REGIONE DEL VENETO

COMITATO REGIONALE V.I.A.

RELAZIONE ISTRUTTORIA

Oggetto: **Autostrada Brescia Verona Vicenza Padova S.p.A. – Autostrada Valdstico A31 Nord - Tronco Trento - Valdstico - Piovene Rocchette. Varianti di tracciato nei tratti dal km 1+328 al km 11+169 e dal km 13+757 al km 17+841** – Comuni di localizzazione: Cogollo del Cengio, Caltrano, Valdstico, Pedemonte (VI) – Comuni interessati: Piovene Rocchette, Chiuppano, Velo d’Astico, Arsiero, Rotzo (VI)
Progetto; IV/2017 - Procedura di VIA statale e Legge Obiettivo (D.Lgs. 152/2006, D.Lgs. 50/2016, D.Lgs. 163/2006, L.R. 4/2016).

Figura 6 – Sezione tipo e dettaglio “Proposta Cogollo 2” con in rosso la proposta abbassamento livelletta “Proposta Cogollo 2 modificata” – formazione pianoro a quota 249 e bypass canalette Enel.

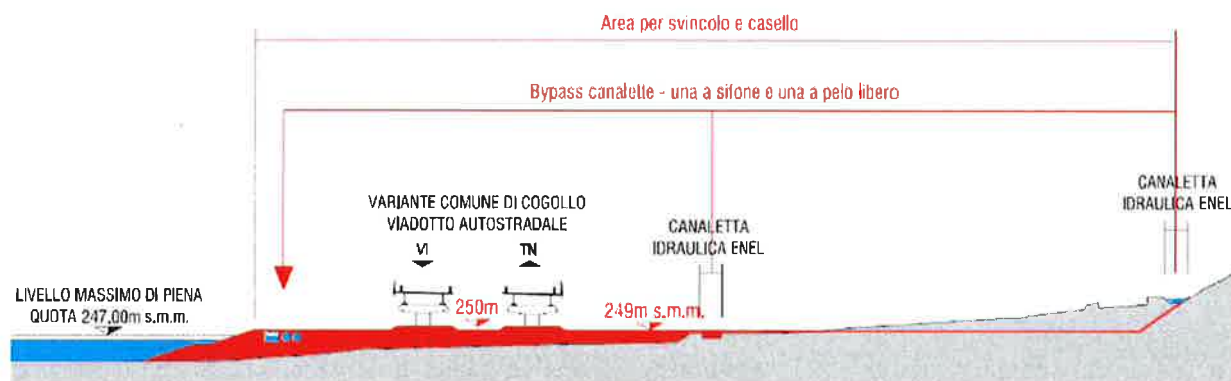
Il Comitato ha ritenuto particolarmente significative le osservazioni poste dal Comune di Cogollo del Cengio (di cui alla note in data 11/10/2017 e 23/10/2017), nelle quali si propongono modifiche esclusivamente altimetriche all'alternativa denominata *Proposta Cogollo 2*, inserita e valutata nello studio di impatto ambientale all'interno del Quadro Progettuale, nonché descritta negli elaborati grafici di progetto.

La realizzazione del pianoro artificiale, alla quota di 249 m s.m.m., richiederebbe lo spostamento delle due canalette ENEL esistenti, per le quali possono essere realizzati dei nuovi tracciati (by pass), al bordo del bacino di laminazione (sezione seguente dalle osservazioni in data 23/10/2017, recante in rosso le opere della *Proposta Cogollo 2 modificata*).

Si è visto che il tracciato di cui alla *Proposta Cogollo 2* presenta interferenze con il bacino di laminazione di Meda (previsto dal Piano degli Interventi del Commissario Delegato ex OPCM 3906/2010 e dalla DGR 1643/2011), che vengono risolte, nella *Proposta Cogollo 2 modificata*, in modo diverso rispetto a quanto previsto dal Proponente nella propria alternativa; infatti:

La *Proposta Cogollo 2 modificata* è caratterizzata da un minore impatto visivo dal punto di vista altimetrico, poiché il viadotto Cogollo sarebbe sostituito da due bassi rilevati, uno per carreggiata, situati a quota 250 m s.m.m., che sarebbero realizzati sopra un pianoro artificiale con sommità a quota 249 m s.m.m.; tale pianoro richiederebbe un riempimento con volume di circa 430.000 m³ e la modifica del bordo nord est del Bacino di Meda, in modo da ridurre il volume di invaso per circa 260.000 m³ (una quota pari soltanto al 3% del volume totale di invaso).

Dovrà, infine, essere risolta l'interferenza delle opere stradali con le due canalette ENEL, per le quali sono stati suggeriti, nella *Proposta Cogollo 2 modificata*, dei tracciati alternativi a pelo libero e in scatolare (per la canaletta denominata *salto 17*) e con condotte in debole pressione (per la canaletta *salto 27*).

2. Sia esaminata e più approfonditamente valutata e verificata, in via prioritaria, la fattibilità di realizzazione della variante indicata nell'osservazione del Comune di Cogollo del Cengio, denominata “*Proposta Cogollo 2 modificata*”, in quanto ritenuta preferibile;

4. Con riferimento alla variante “*Proposta Cogollo 2 modificata*”, determinare l’interferenza dei rilevati, costituenti il nuovo lato nord est del bacino di laminazione di Meda, con il deflusso idraulico in condizioni normali e di piena, mediante apposito modello di calcolo e con i medesimi tempi di ritorno impiegati nella relazione idrologica - idraulica di progetto, al fine di determinare il rischio idraulico residuo.

5. Con riferimento alla variante “*Proposta Cogollo 2 modificata*”, verificare e valutare attentamente i possibili fenomeni d’erosione e scalzamento al piede dei suddetti rilevati ed eventualmente individuare e dimensionare le opere di protezione.
